RELAZIONE SULL'INDIVIDUAZIONE DELLA CARTA NAZIONALE DELLE AREE POTENZIALMENTE IDONEE PER LA LOCALIZZAZIONE DI UN DEPOSITO DI TIPO SUPERFICIALE PER LA SISTEMAZIONE DEFINITIVA DEI RIFIUTI RADIOATTIVI A BASSA E MEDIA ATTIVITA' (CNAPI).

L'Ordine degli Ingegneri della provincia di Trapani rassegna le proprie considerazioni in merito all'individuazione dei due siti in provincia di Trapani (TP9 e TP11) per lo stoccaggio definitivo di scorie radioattive individuate dalla SOGIN nella CNAPI.

Fig. 6 - Distribuzione delle intensità massime osservate in Sicilia occidentale (strutture da Ambrosetti et al., 1985; Antonelli et al., 1988; Argnani, 1990; Bigi et al., 1991; Catalano et al., 1994; Lentini et al., 1996).

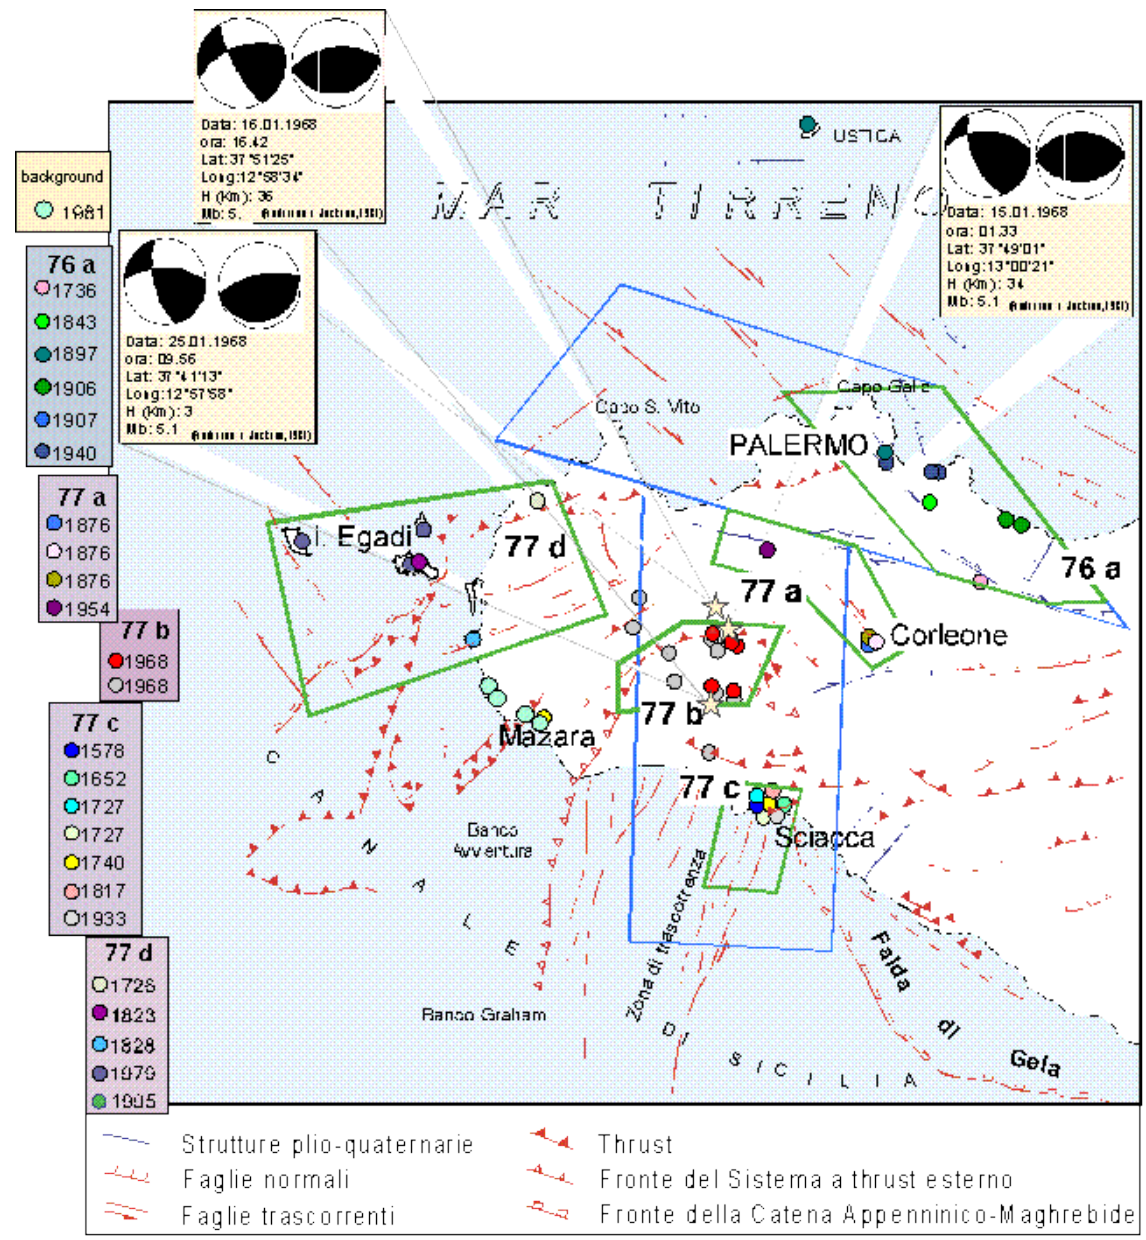
CRITERIO	MOTIVAZIONE ESCLUSIONE	VERIFICA NELLA SCHEDA SOGIN	Commento Ordine Ingegneri Trapani
CE2	Sono da escludere le aree contrassegnate da sismicità elevata	Il valore di picco di accelerazione (PGA) al substrato rigido, per un tempo di ritorno di 2475 anni, risulta compreso tra 0,200g 0,220g.	L'area individuata ricade in zona dove possono verificarsi forti terremoti (cfr OPCM 3274/2003). Si tratta di un sito DEFINITIVO e pertanto non idoneo.
CE3	Sono da escludere le aree interessate da fenomeni di fagliazione	La ricognizione complessiva del quadro conoscitivo esistente, unitamente agli elementi raccolti mediante i rilievi in campo, non ha fornito nette evidenze di fagliazione nell'area in esame.	E' stato esaminato solo l'eventuale presenza di faglie "a vista". Incomprensibile che non siano state attenzionata la cartografia dell'INGV che individua chiaramente la presenza di una faglia sismica. (vedi figura n.6)

CRITERIO	MOTIVAZIONE ESCLUSIONE	VERIFICA NELLA SCHEDA SOGIN	Commento Ordine Ingegneri
CE2	Sono da escludere le aree contrassegnate da sismicità elevata	Il valore di picco di accelerazione (PGA) al substrato rigido, per un tempo di ritorno di 2475 anni, risulta compreso tra 0,200g 0,220g.	L'area individuata ricade in zona dove possono verificarsi forti terremoti (cfr OPCM 3274/2003). Si tratta di un sito DEFINITIVO e pertanto non idoneo.
CE3	Sono da escludere le aree interessate da fenomeni di fagliazione	La ricognizione complessiva del quadro conoscitivo esistente, unitamente agli elementi raccolti mediante i rilievi in campo, non ha fornito nette evidenze di fagliazione nell'area in esame.	E' stato esaminato solo l'eventuale presenza di faglie "a vista". Incomprensibile che non siano state attenzionata la cartografia dell'INGV che individua chiaramente la presenza di una faglia sismica. (vedi figura n.6)
